Partiële herziening peilbesluiten 2019 fase 2

Toelichting op besluit

Ligging peilgebieden partiële herziening peilbesluiten 2019 fase 2

Figuur 1 Situatieschets waterhuishouding in de wijk Dommelbergen te Oosterhout

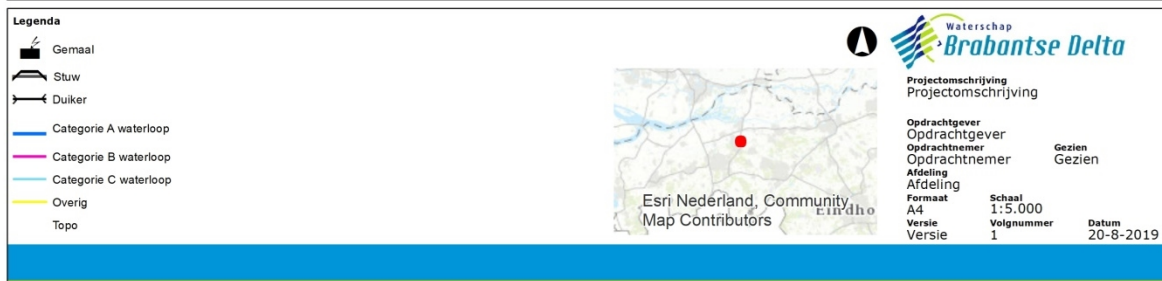
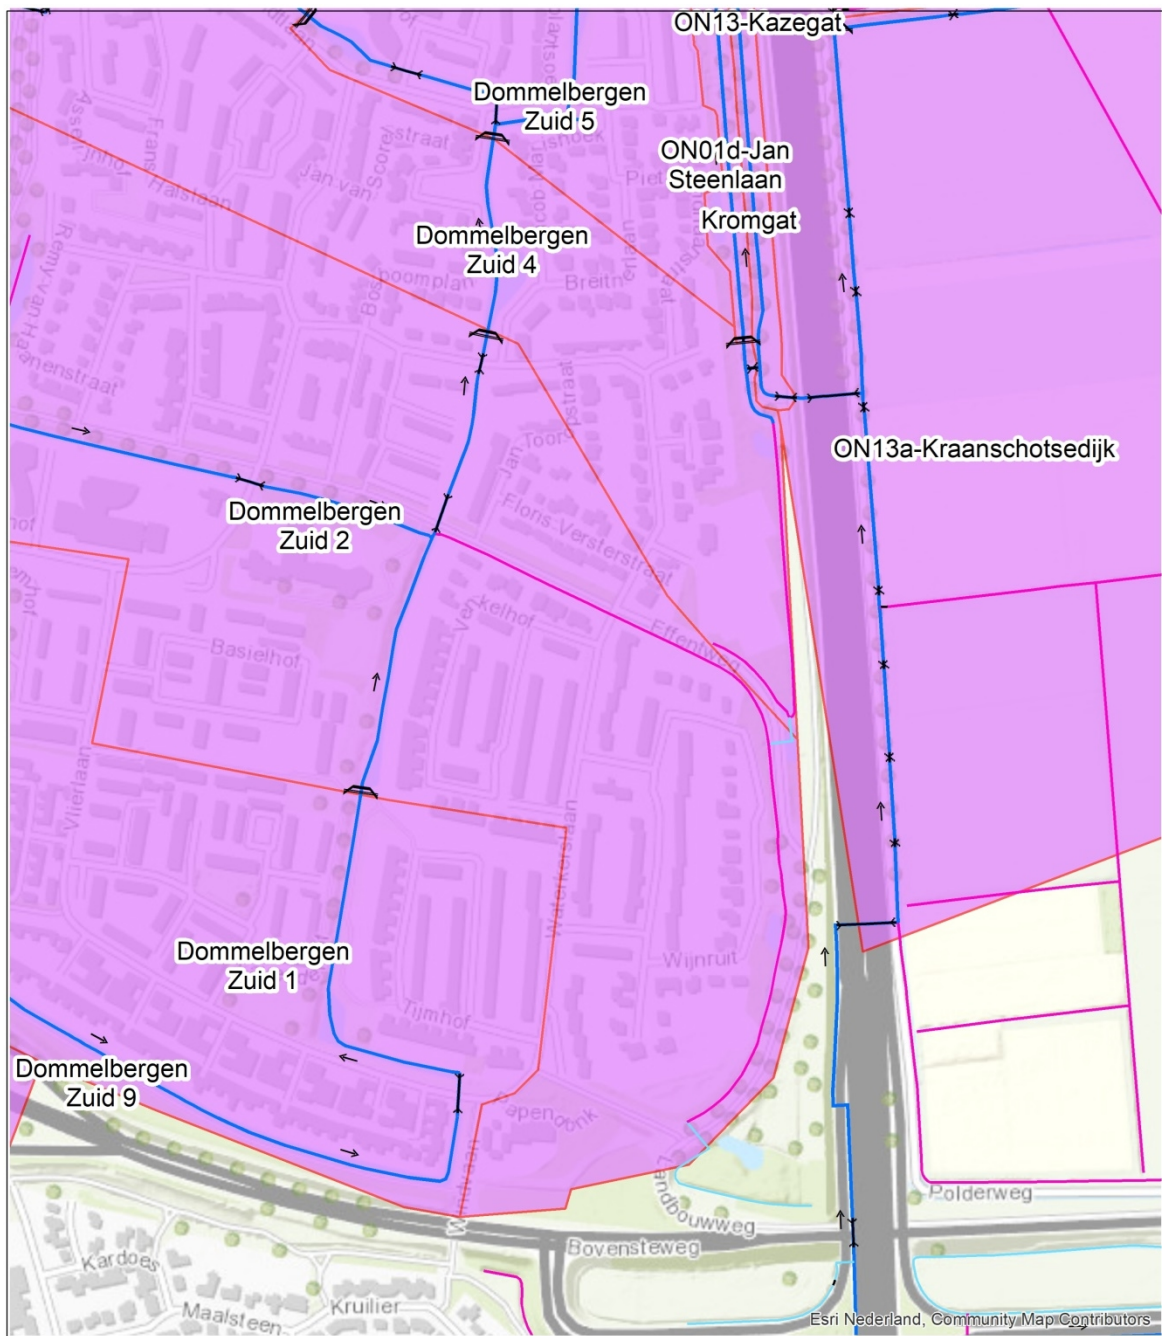
Er is melding gemaakt van grondwateroverlast langs de Effentweg/Wijnruit (rode cirkel in fig.1). In tijden van droogte kan middels een inlaat water uit het naastgelegen peilgebied Kromgat worden ingelaten.

Figuur 3 Begrenzing van peilgebieden: voorgesteld

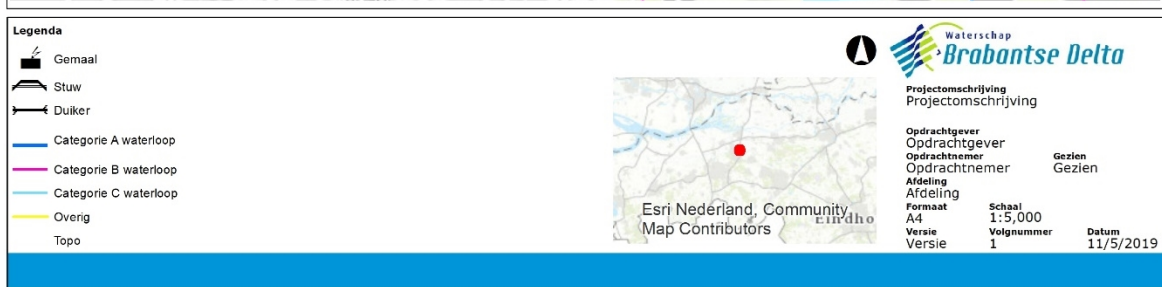
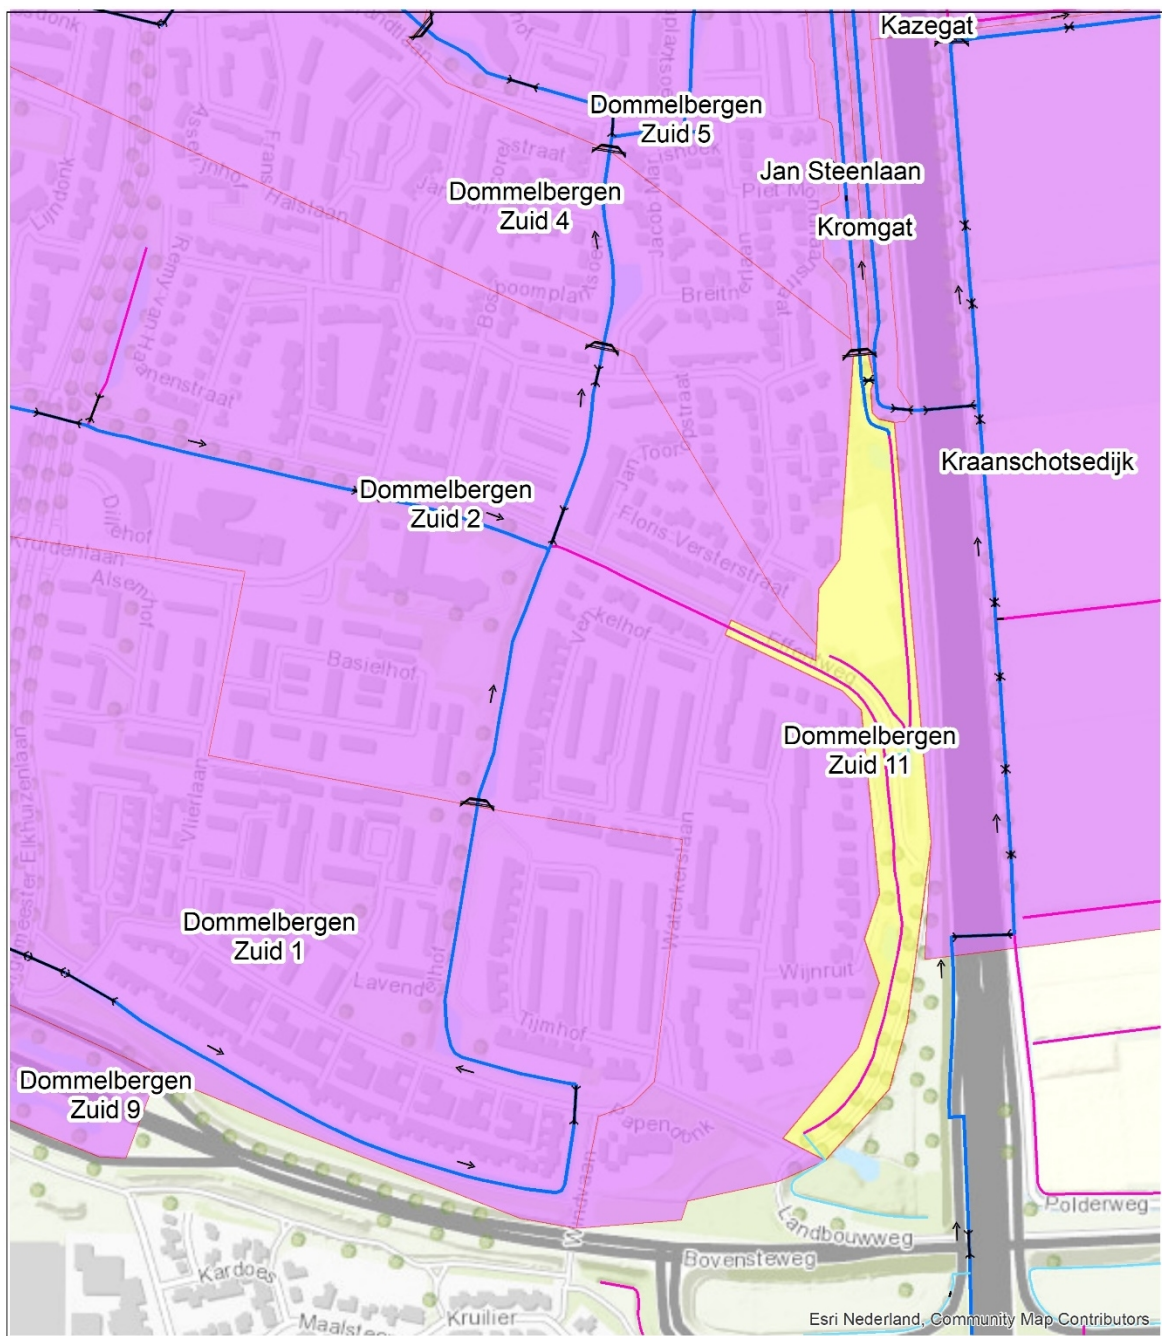
Partiële herziening Dommelbergen Zuid			
Peilbesluit		Oosterhout – Waalwijk (3 december 2009) Partieel herzien 12 december 2018	
Peilenplan		Oosterhout - Waalwijk	
Peilgebieden		GPG00467: Dommelbergen Zuid 2 GPG00469: Dommelbergen Zuid 4 GPG00093: Kraanschotsedijk GPG00516: Dommelbergen Zuid 11	
Aanleiding De vigerende peilen in peilgebieden Dommelbergen Zuid 2 en 4 blijken in de praktijk niet te voldoen. In het stedelijk gebied van Oosterhout wordt wateroverlast ervaren bij tennisvereniging Strijdo, terwijl gemeente Oosterhout zorg uit om voldoende water voor natuur in de vijvers. Dit zou kunnen wijzen op een te hoog of juist te laag peil. Anderzijds geeft de peilbeheerder aan dat de peilgebiedsbegrenzing veranderd is.			
Peilvoorstel Voorstel: Het peilbesluit Oosterhout-Waalwijk partieel herzien. Een nieuw peilgebied instellen met de naam Dommelbergen Zuid 11, GPG-nummer 00516, een vast peil van NAP 0,00 m, en een dagelijkse beheermarge van 0,10 m. De grenzen van de aangrenzende peilgebieden Dommelbergen Zuid 2, Dommelbergen Zuid 4 en Kraanschotsedijk daartoe aanpassen conform figuur 3.

Vigerend Peilbesluit		Partiële herziening	
Peilgebied naam:	Dommelbergen Zuid 2	Peilgebied naam:	Dommelbergen Zuid 2
Peilgebied code:	GPG00467	Peilgebied code:	GPG00467
Vast peil:	NAP -0,25 m	Vast peil:	NAP -0,25 m
Beheermarge:	0,10 m	Beheermarge:	0,10 m
Type peilbeheer:	Vast peil	Type peilbeheer:	Vast peil
		Grenswijziging:	Ja, conform figuur 3
Peilgebied naam:	Dommelbergen Zuid 4	Peilgebied naam:	Dommelbergen Zuid 4
Peilgebied code:	GPG00469	Peilgebied code:	GPG00469
Vast peil:	NAP -0,75 m	Vast peil:	NAP -0,75 m
Beheermarge:	0,10 m	Beheermarge:	0,10 m
Type peilbeheer:	Vast peil	Type peilbeheer:	Vast peil
		Grenswijziging:	Ja, conform figuur 3
Peilgebied naam:	Kraanschotsedijk	Peilgebied naam:	Kraanschotsedijk
Peilgebied code:	GPG00093	Peilgebied code:	GPG00093
Zomerpeil:	NAP -0,45 m	Zomerpeil:	NAP -0,45 m
Winterpeil:	NAP -0,70 m	Winterpeil:	NAP -0,70 m
Beheermarge:	0,10 m	Beheermarge:	0,10 m
Type peilbeheer:	Zomer-winterpeil	Type peilbeheer:	Zomer-winterpeil

Grenswijziging:	Ja, conform figuur 3
		Peilgebied naam:	Dommelbergen Zuid 11
		Peilgebied code:	GPG00516
		Vast peil:	NAP +0,00 m
		Marge:	0,10 m
		Type peilbeheer:	Vast peil
		Grenswijziging:	Nieuw peilgebied, conform figuur 3

Zodoende worden de peilen in watergangen OVK10579, OWL39379 en OWL39380 en een aantal gemarkeerde vijvers, in de praktijk bepaald door stuw Jan Steenlaan. Deze samenhang is te zien in figuur 3, waar het waterhuishoudkundig samenhangend gebied ingetekend is als nieuw peilgebied Dommelbergen Zuid 11. De bodem van watergang OWL39380 wordt naar het zuiden toe steeds hoger. In de huidige praktijk ligt het zuidelijk deel van OWL39380 boven het stuwpeil, waardoor een deel van de waterloop droogvalt en in feite niet peilgereguleerd maar vrij afwaterend is. Vanaf waar precies dit zo is, is afhankelijk van het gekozen peil, en daarom is peilgebied Dommelbergen Zuid 11 zo getekend dat het de hele watergang omvat.

Het blijkt onmogelijk de vigerende peilen te voeren binnen de huidige peilgebiedbegrenzing. Om de peilgebiedbegrenzing te behouden zouden aanpassingen aan het watersysteem nodig zijn. Het blijkt wel mogelijk om de peilgebiedbegrenzing aan te passen aan de huidige praktijksituatie en daarbinnen wenselijke peilen te kiezen (zie onderstaande alinea 'Onderbouwing peil'). Daarom is in figuur 3 een nieuwe peilgebiedbegrenzing ingetekend, die overeenkomt met de huidige praktijksituatie. Peilgebied Dommelbergen Zuid 11 ontstaat uit delen van vigerende peilgebieden Dommelbergen Zuid 2, 4 en Kraanschotsedijk.

Het is mogelijk om alle functies in deze peilgebieden te bedienen met het huidig watersysteem. Het peil moet daarvoor liggen tussen NAP 0,00 m en NAP 0,13 m. Rekening houdend met de dagelijkse beheermarge van 0,10 m, is een vast peil van NAP 0,00 m aangewezen. Dit sluit aan bij het vigerend peil in peilgebied Jan Steenlaan, en de nodige inlaatmogelijkheden blijven behouden.

Watergang OWL40370 is bepalend gebleken voor de waterhuishouding. Hij is nu aangemerkt als watergang categorie C en functioneert goed, maar vanwege zijn belang voor de hier voorgestelde peilen en begrenzing, is bescherming en onderhoud van categorie B noodzakelijk. Watergang OWL40370 zal daarom ook formeel worden opgewaardeerd naar categorie B.

Figuur 1 Situatieschets waterhuishouding in Standdaarbuiten

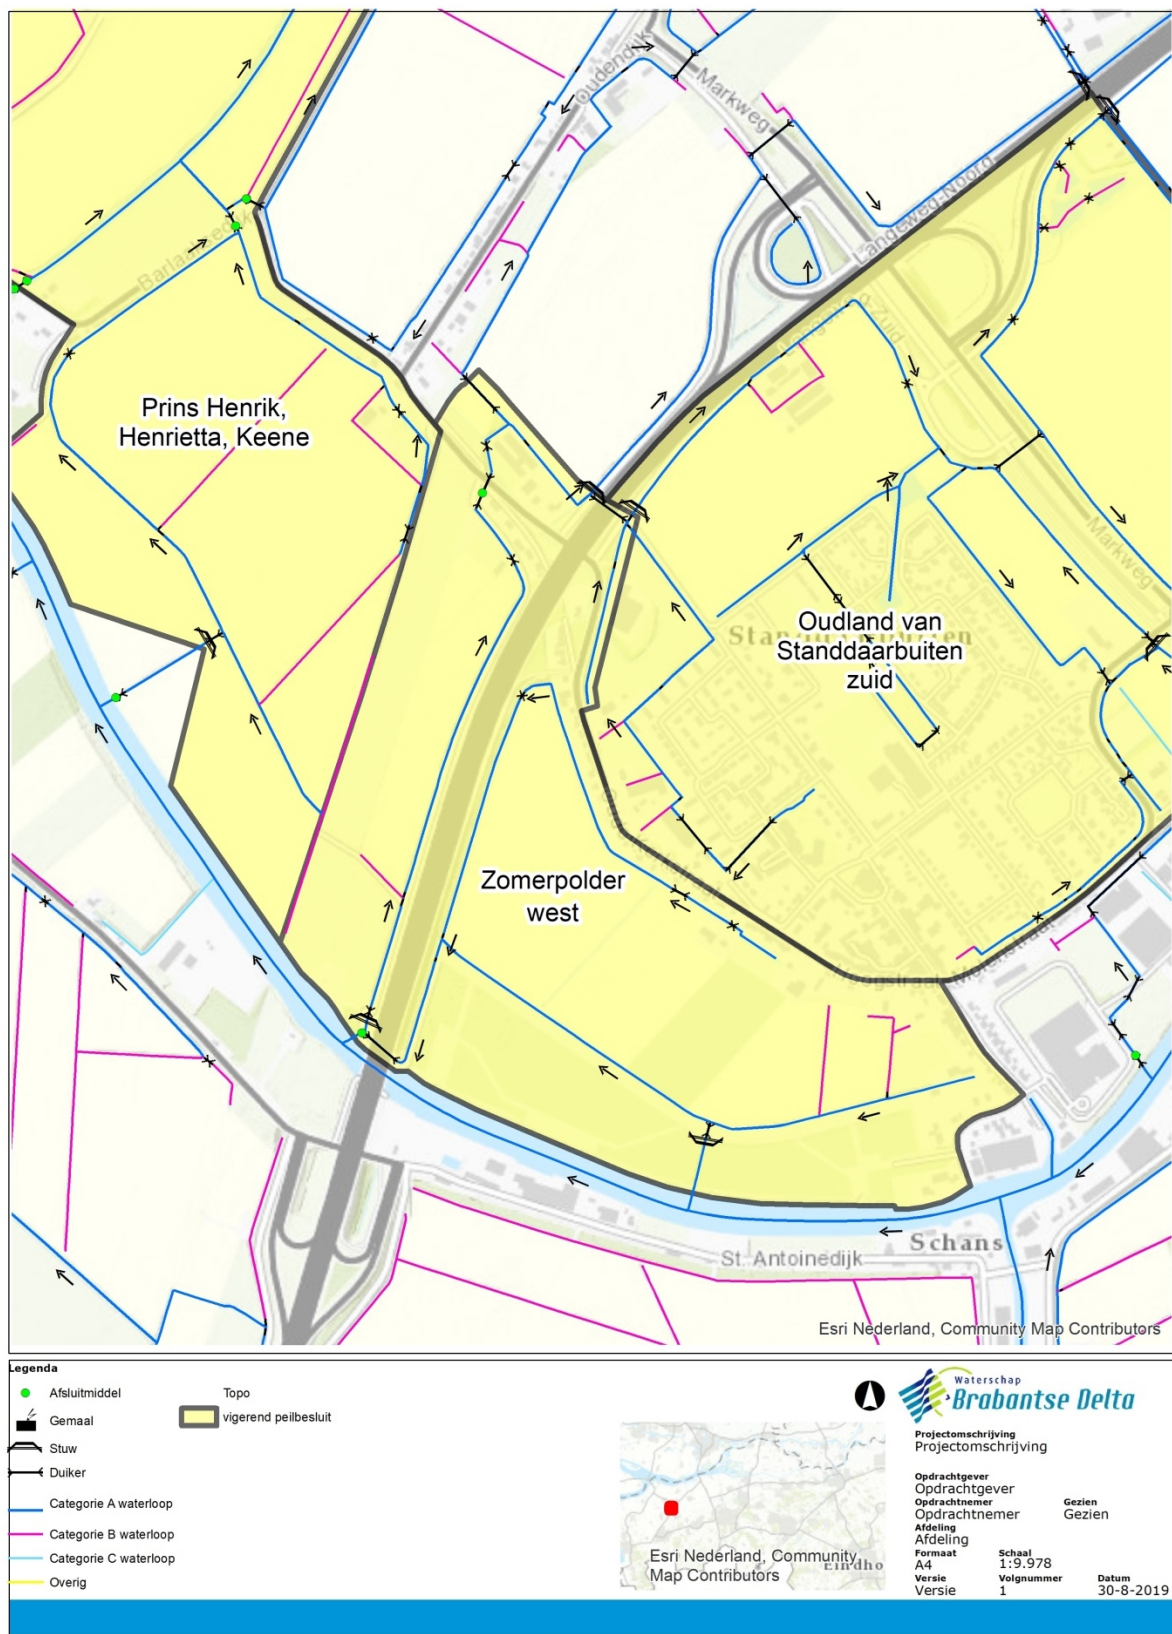
Het zuidwestelijk deel van peilgebied Oudland van Standdaarbuiten zuid (fig. 1) blijkt in de praktijk aan te sluiten bij peilgebied Zomerpolder west. Het betreft een iets hoger gelegen deel van Standdaarbuiten. In dit deelgebied zijn twee hoofdfuncties van belang. Het leeuwendeel heeft de functie 'Water in bebouwd gebied', namelijk de zuidwestelijke kant van de kern Standdaarbuiten. Een kleiner deel heeft de functie 'Water voor het gemengd landelijk gebied' en betreft een boerderij met omliggend grasland.

Figuur 3 Begrenzing van peilgebieden: voorgesteld

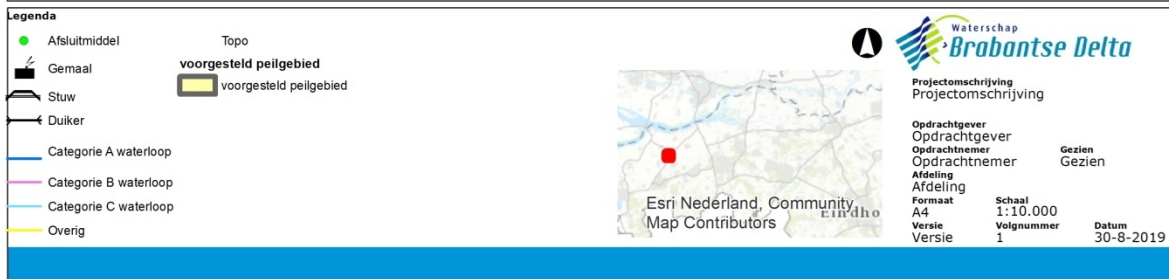
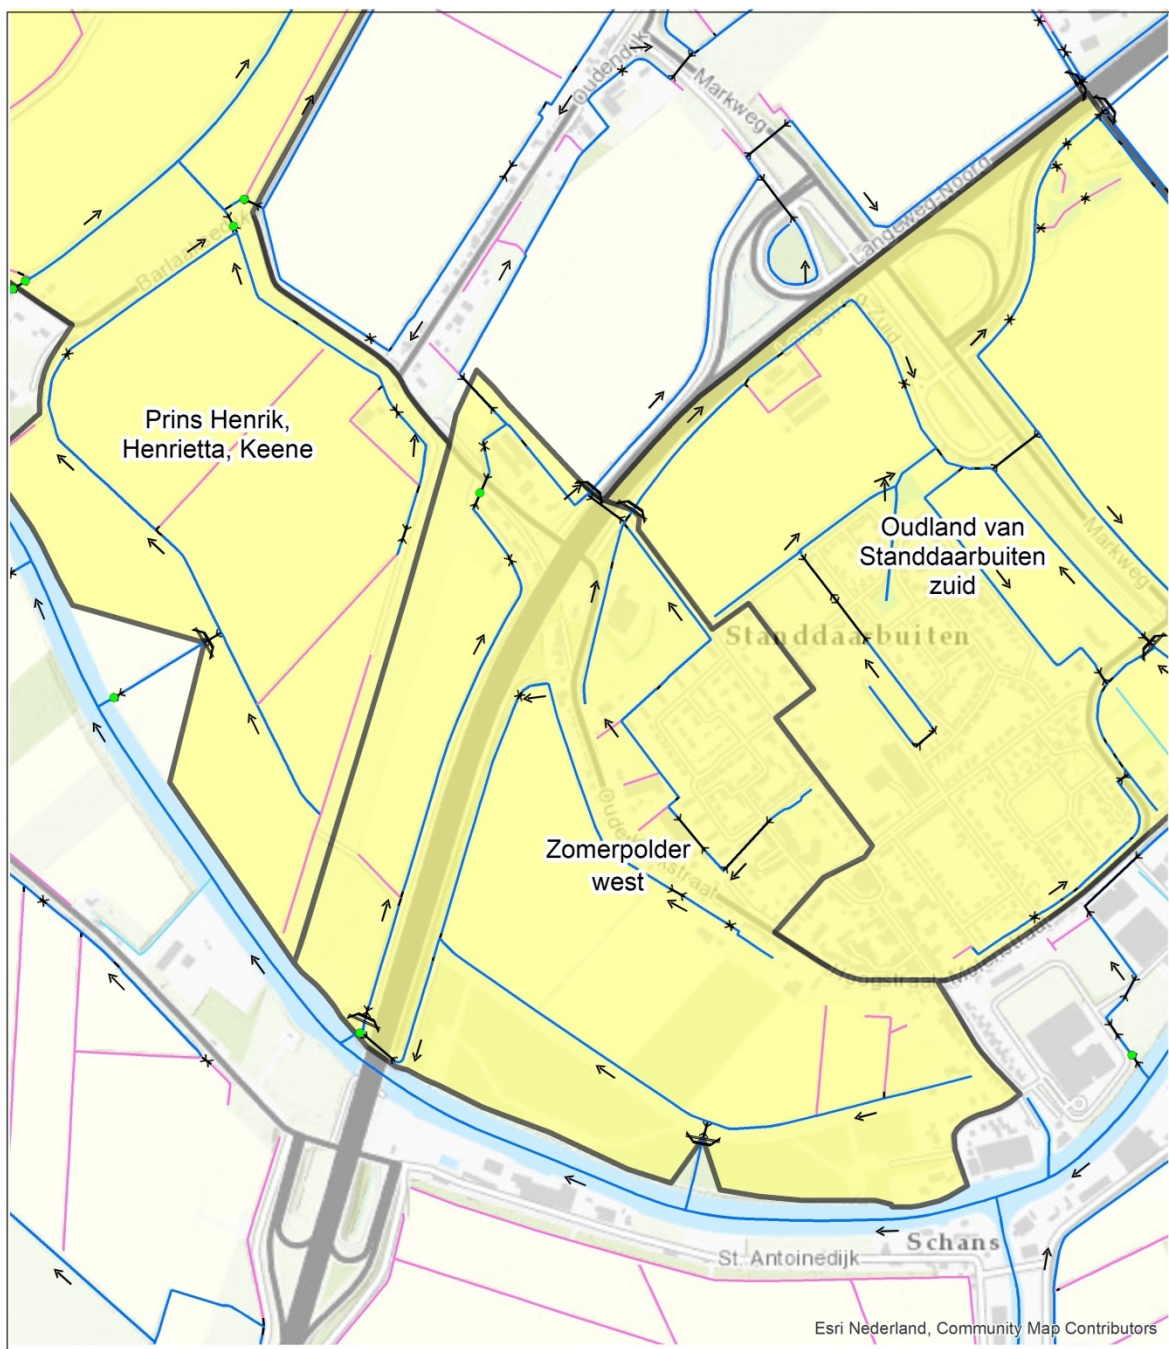
Peilbesluit	Moerdijk (vastgesteld 8 december 2010)		
Peilenplan	Niervaert-Bloemendaal en Tonnekreek-Keenehaven		
Peilgebied(en)	GPG00364: Oudland van Standdaarbuiten zuid GPG00366: Zomerpolder west GPG00345: Prins Henrik, Henriëtta, Keene		
Gemeente(n)	Moerdijk		
Aanleiding Een deel van peilgebied Oudland van Standdaarbuiten zuid (GPG00364) blijkt in de praktijk aangesloten bij peilgebied Zomerpolder west (GPG00366). Als de vigerende peilen van Zomerpolder west ook voor dit deelgebied passend blijken te zijn, kan de praktijksituatie geformaliseerd worden. Voor de overige delen van deze peilgebieden is er geen aanleiding om een nieuwe peilafweging te maken. Daarnaast blijkt de grens tussen peilgebied Zomerpolder west en peilgebied Prins Henrik, Henriëtta, Keene (GPG00345) niet helemaal aan te sluiten bij de praktijk.			
Peilvoorstel Voorstel: Het peilbesluit Moerdijk partieel herzien. De vigerende peilen ongewijzigd vaststellen. De begrenzing van peilgebieden Oudland van Standdaarbuiten, Zomerpolder west, en Prins Henrik, Henriëtta, Keene vaststellen conform figuur 3.

In het benoemde deelgebied van Oudland van Standdaarbuiten zuid, volgt het peil in de praktijk dat van Zomerpolder west, en niet dat van Oudland van Standdaarbuiten zuid. De vigerende peilen voor Zomerpolder west blijken passend. De grens tussen beide peilgebieden wordt zodanig verlegd dat dit deelgebied bij peilgebied Zomerpolder west wordt gevoegd.

De westelijke grens van peilgebied Zomerpolder west ligt in werkelijkheid iets oostelijker dan in het vigerende peilbesluit is opgenomen. Met de voorgestelde herziening (fig.3) wordt dit gecorrigeerd zodat de grens niet langer midden in een watergang ligt maar aan de juiste zijde erlangs en zodat de inlaat op de insteek van de Dintel ligt. De zuidelijke grens is op de peilscheidende kunstwerken gelegd zoals deze in de praktijk ook daadwerkelijk is. Omdat dit een kleine grensaanpassing is zonder praktische gevolgen, is een nadere belangenafweging overbodig.
